**AVIS RELATIF À LA PROTECTION
CONTRE LES EVENTUELS EFFETS NOCIFS ET NUISANCES
PROVOQUÉS PAR LES RAYONNEMENTS NON IONISANTS
GÉNÉRÉS PAR DES ANTENNES ÉMETTRICES STATIONNAIRES**

Commune : LIEGE - Exploitant : TELENET GROUP

Référence exploitant : LG2265P

Rapport n° 2238 / 2025

Figure 1 : Vue en plan des lieux de séjour et des points de contrôle

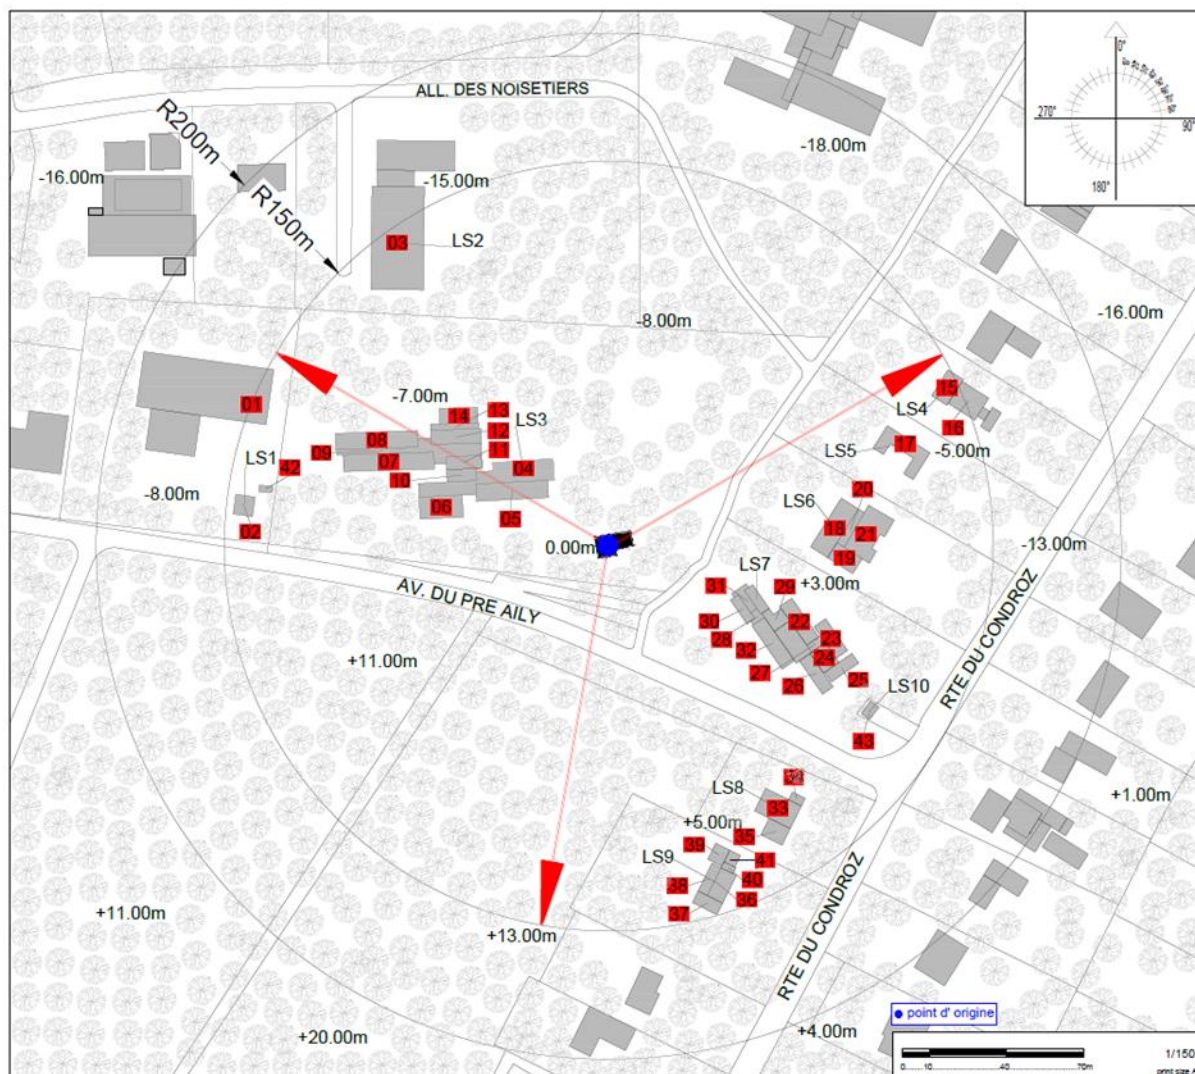
Les fréquences d'émission, la puissance rayonnée par chacune des antennes et leur gain permettent de déterminer le rayon de la zone à analyser. Tout dépassement de la limite par installation est exclu en dehors de cette zone. Le tableau 2 reprend les 35 LS² pour lesquels l'indice d'exposition est le plus élevé. Les différentes colonnes indiquent :

- le numéro du point de contrôle repris sur un des plans de la figure 1;
- le numéro du LS dans lequel se trouve le point de contrôle de la 1^{ère} colonne ;
- l'atténuation d'obstacle prise en compte pour le calcul de l'indice d'exposition dans le LS ;
- le résultat du calcul de l'indice d'exposition.

En ce qui concerne les antennes de l'installation mentionnées dans le tableau 1, la distance maximale à laquelle la limite pourrait être atteinte, à l'extérieur, est égale à 134,7 m. S'il n'y a pas de LS à une distance inférieure, les antennes respectent forcément la limite d'immission.

Dans le cas des LS situés à l'intérieur des bâtiments, une atténuation d'obstacle est prise en compte et il en résulte que la distance maximale à laquelle la limite pourrait être atteinte se réduit à 95,8 m.

Figure 2 : Vue en plan des installations d'antennes dans un rayon de 300 mètres autour de l'installation faisant l'objet de la demande d'avis

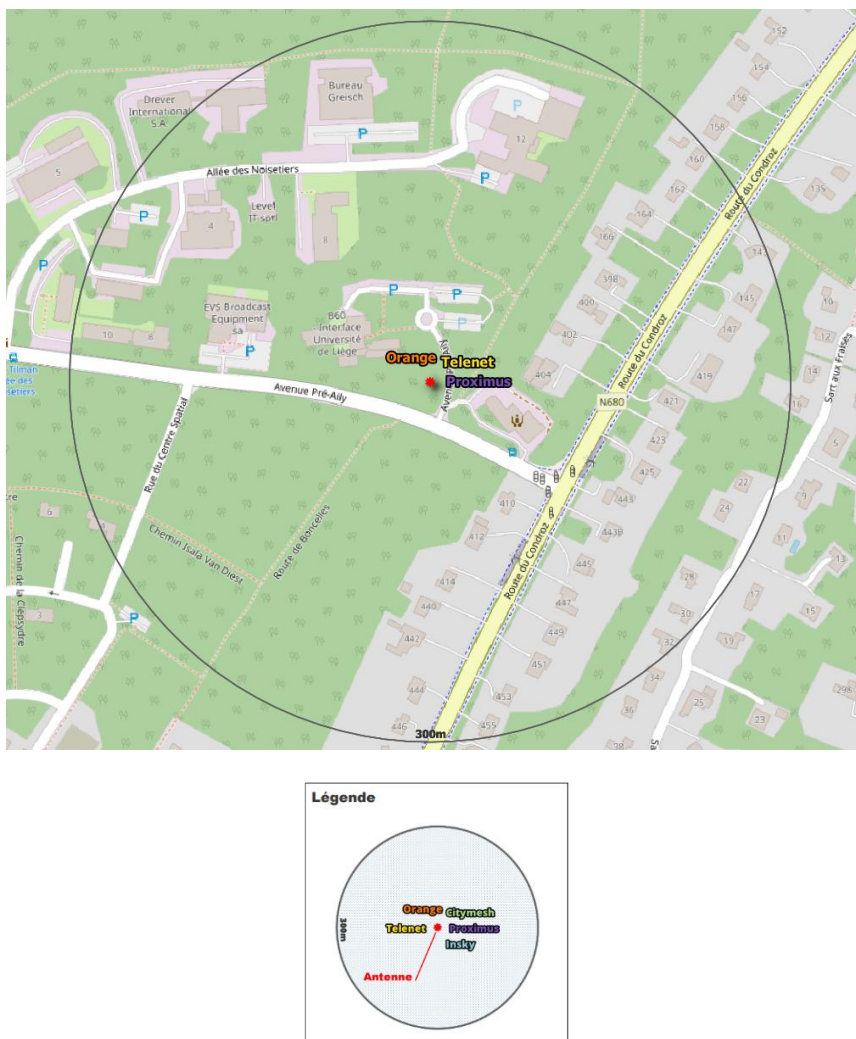
Le plan en projection verticale de la figure 2 indique la localisation des installations d'antennes émettrices stationnaires visées par le décret et situées dans un rayon de 300 mètres autour de l'installation référencée dans le paragraphe 2 et localisée au centre du cercle. Les données de localisation de ces antennes et les avis correspondant sont accessibles via le cadastre en ligne des antennes émettrices stationnaires⁸. Les installations prises en compte dans l'évaluation du respect de la limite cumulative sont les installations d'antennes émettrices déclarées en service par l'exploitant à la date du présent avis, à l'exception de l'installation référencée dans le paragraphe 2 et éventuellement d'autres installations ayant fait l'objet d'une demande d'avis à la même date et qui sont situées à l'intérieur de la zone de 300 mètres de rayon.

- a) il y a au plus 4 installations d'antennes émettrices stationnaires présentes dans la zone d'évaluation de 300 mètres de rayon représentée dans la figure 2, y inclus l'installation référencée dans le paragraphe 2 : la limite cumulative définie à l'article 4, §2 du décret est nécessairement respectée dans les lieux de séjour à l'intérieur de la zone d'évaluation de 300 mètres de rayon ;

- b) il y a exactement 5 installations d'antennes émettrices stationnaires présentes dans la zone d'évaluation de 300 mètres de rayon représentée dans la figure 2, y inclus l'installation référencée dans le paragraphe 2 et il existe, pour 3 ou 4 de ces installations, un avis attestant le respect de la limite abrogée de 3 V/m : la limite cumulative définie à l'article 4, §2 du décret est nécessairement respectée dans les lieux de séjour à l'intérieur de la zone d'évaluation de 300 mètres de rayon ;

- c) dans tous les autres cas, il a été vérifié que la limite cumulative définie à l'article 4, §2 du décret n'est pas dépassée dans les lieux de séjour sur base du nombre d'installations localisées dans la zone d'évaluation de 300 mètres de rayon représentée dans la figure 2, de leur localisation ainsi que des données inscrites dans la figure 1 et au paragraphe 4 du présent avis et dans les avis attestant le respect de la limite par installation ou de la limite abrogée de 3 V/m relatifs aux autres installations reprises dans la figure 2.

Compte tenu des considérations ci-dessus, il apparaît que l'intensité du rayonnement électromagnétique généré, dans les lieux de séjour situés dans un rayon de 300 mètres autour de l'installation référencée dans le paragraphe 2, par l'ensemble des antennes émettrices stationnaires de l'ensemble des exploitants du même site d'antennes émettrices stationnaires respecte la limite fixée à l'article 4, § 2 du décret.
